Véhicules utilitaires lourds

Bulletin d'information À distribuer à l'adresse suivante :	Gestionnaire de service	Gestionnaire de garantie	Gestionnaire des pièces	Maître technicien	Conseiller en services	BMIS
	✓	✓	✓	✓	✓	✓

Objet	En ce qui concerne la solution au problème de la disparition du menu des fonctionnalités et du bouton de régénération du DPF dans le multimédia 2DIN
Variante	Dans les véhicules FMAX
Abstrait	Les actions à effectuer pour les problèmes de disparition du menu des fonctionnalités et du bouton de régénération DPF sont clarifiées.

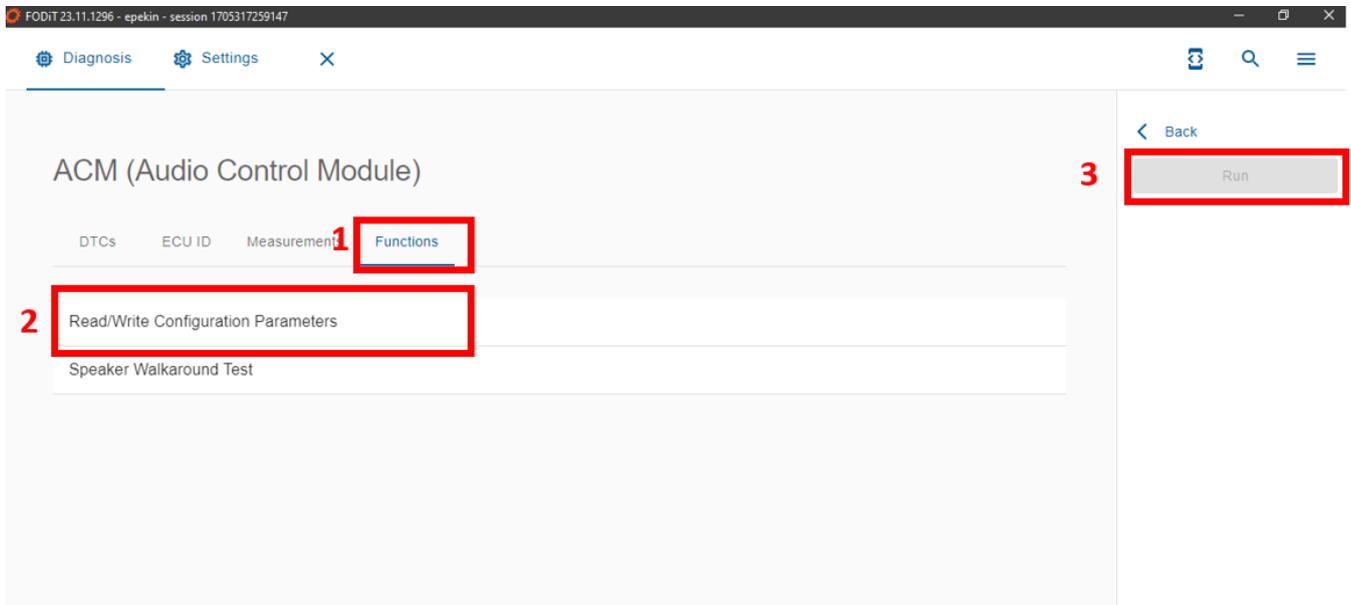
1. Tous les modules sont lus avec le programme FODIT. Ensuite, le module ACM est sélectionné.

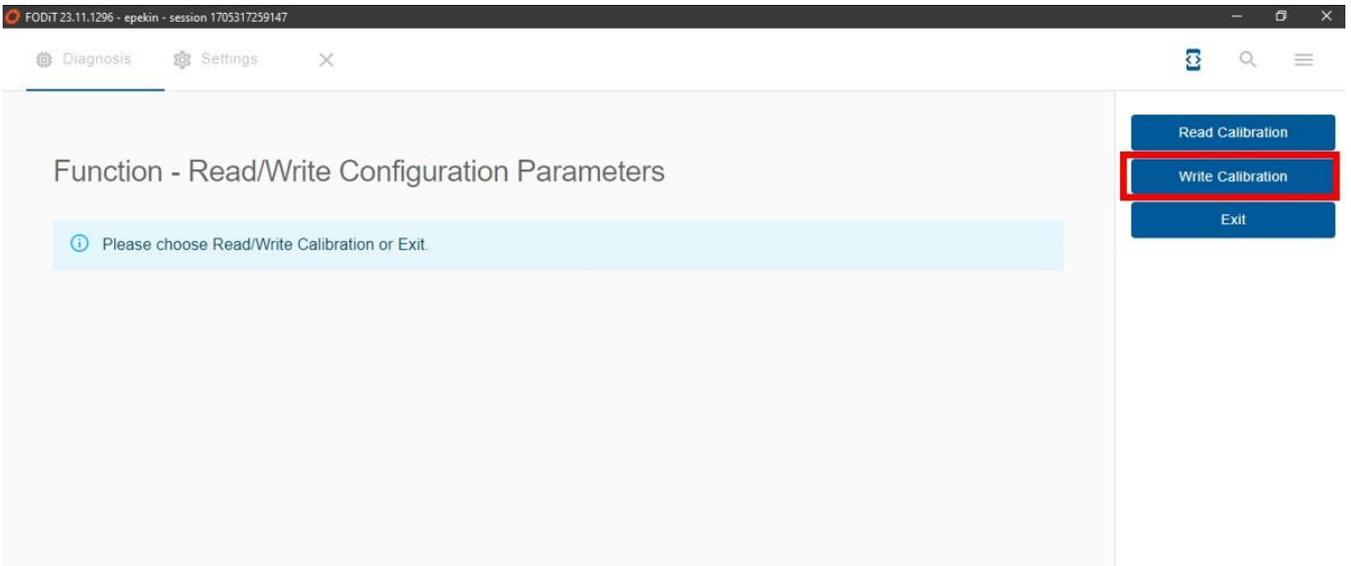
- Sur l'écran du module ACM, l'option Lecture/Écriture des paramètres de configuration est sélectionnée dans l'onglet des fonctions et le bouton d'exécution est cliqué.

- Le bouton Écrire la configuration est sélectionné.

4. Les options du menu DPF Régénératif et inhibiteur DPF et Fonctionnalités sont sélectionnées comme **Activé** et le bouton d'écriture est cliqué.
